Avvertenza per il montaggio di testate OM 611/646

SERVICE
INFORMATION

Serie di motori	N. art.
OM 611.980/.981/.983/.987	20.0803.61100, 20.0803.61101
OM 646.951/.961-963/.966	20.0803.64600, 20.0803.64602

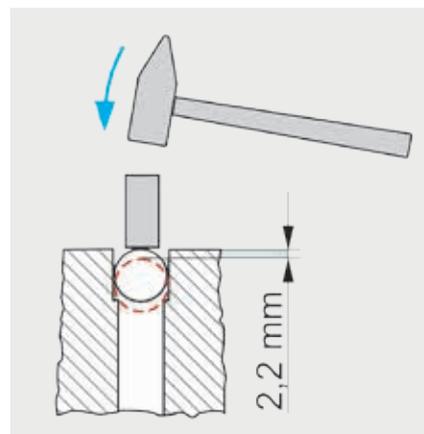
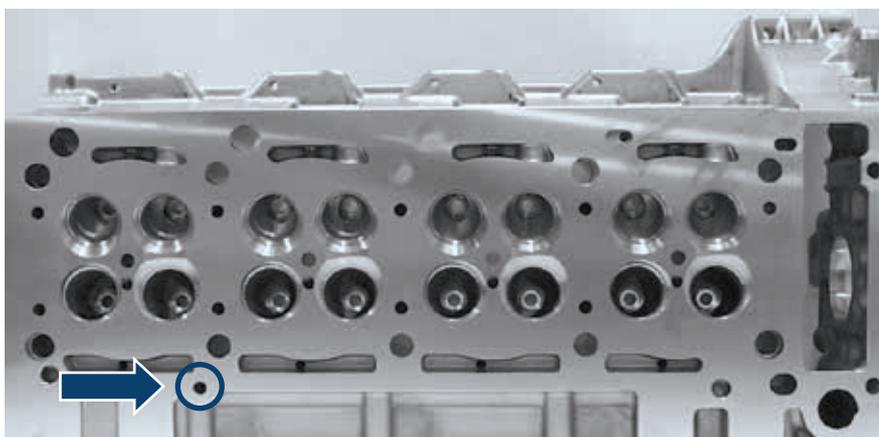
Dopo lo smontaggio della vecchia testata controllare se in corrispondenza del punto illustrato una sfera di $\varnothing 8$ mm chiude il condotto dell'acqua.

In caso affermativo montare la sfera fornita in dotazione sulla nuova testata come illustrato in figura.
